Vysvětlení, doplnění a změna zadávacích podmínek č. 2

Rekonstrukce kotelny včetně instalace KGJ, optimalizace a vyregulování soustavy ÚT a instalace systému individuální regulace vytápění VOŠ Boskovice

zadavatel : Vyšší odborná škola a střední škola Boskovice, příspěvková organizace
sídlo : Hybešova 53, 680 01 Boskovice
IČ : 62073516

UPŘESNĚNÁ SPECIFIKACE

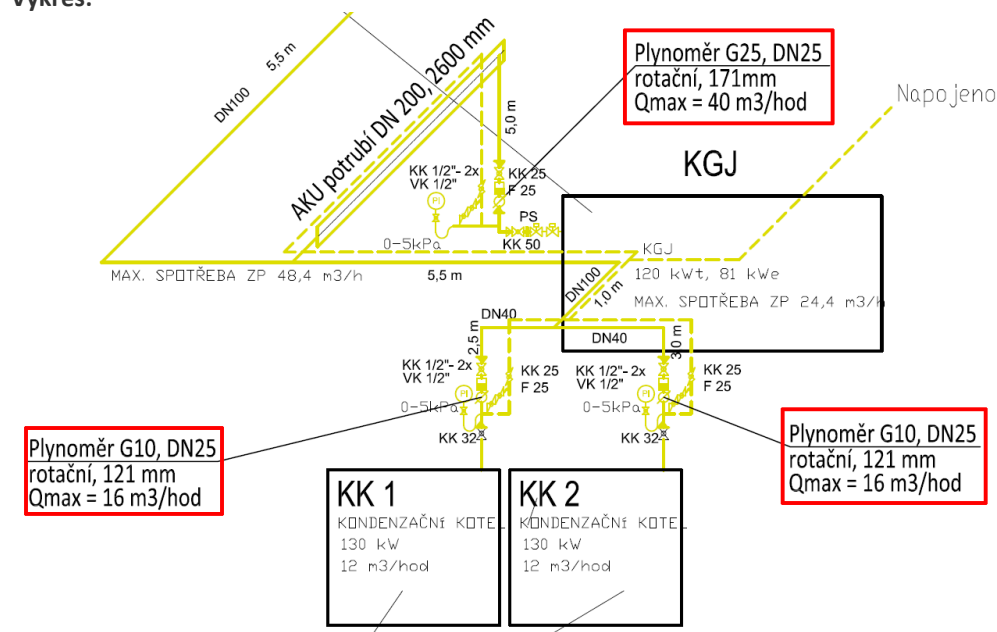
Co konkrétně je myšleno položkou č.180 z výkazu výměr D1 D 1.03 Pol ?

Nikde v projektové dokumentaci není blíže popsáno, co by měli dodatečné opatření pro snížení hluku obsahovat.

Položkou č. 180 je míněn tlumič hluku vsazený do kouřovodu KGJ, viz TZ str. č. 7. Jeho specifikace, jakož i závazná specifikace dodávky KGJ s příslušenstvím je uvedena níže.

Provedení KJ tiché - hluk jednotky 70 dB(A) ve vzdálenosti 1 m od krytu KGJ, výstup z ventilace 74dB(A) ve vzdálenosti 1m, tlumič spalin 50 dB(A) v 1 m. Součástí předání stavby bude autorizované měření hluku s požadovanými hodnotami.	1	1	0
Autorizované měření hluku	1	1	0
Emise KJ NO _x 500 mg/m ³ , CO 650 mg/m ³ .		1	0
Vytisknutí papírové dokumentace: Kompletní papírová dokumentace k jednotce. Elektronická dokumentace na nosiči přes USB.	1	1	0
Připojení elektro a ovládání mezi jednotkou KGJ a rozvaděčem s HDO v délce 10 m pro řízení připojení KGJ k distribuční soustavě – není dodávkou dodavatele KGJ	1	0	1
Regulace el. výkonu KGJ na nulový přetok do DS NN v pracovním intervalu jmenovitého výkonu KGJ od 50 do 100% - dodávka převodníku výkonu pomocí proudové smyčky.	1	1	0
Regulace el. výkonu KGJ na nulový přetok do DS NN v pracovním intervalu jmenovitého výkonu KGJ od 50 do 100% - dodávka měřících transformátorů proudu a propojení s převodníkem výkonu.	1	0	1

Výkaz výměr:

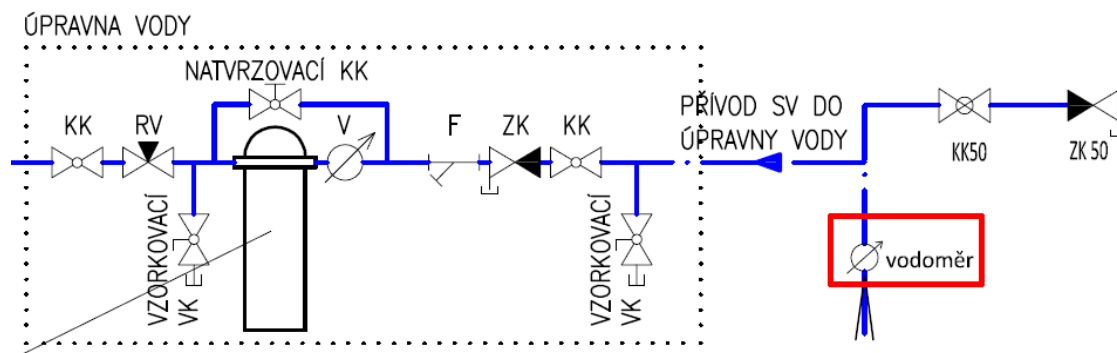
Dotaz účastníka:

Které údaje o plynoměru jsou správné – ve výkazu výměr nebo na výkresu?

Správné údaje jsou na výkresu – čili plynoměr G25, DN25 a G10, DN25.
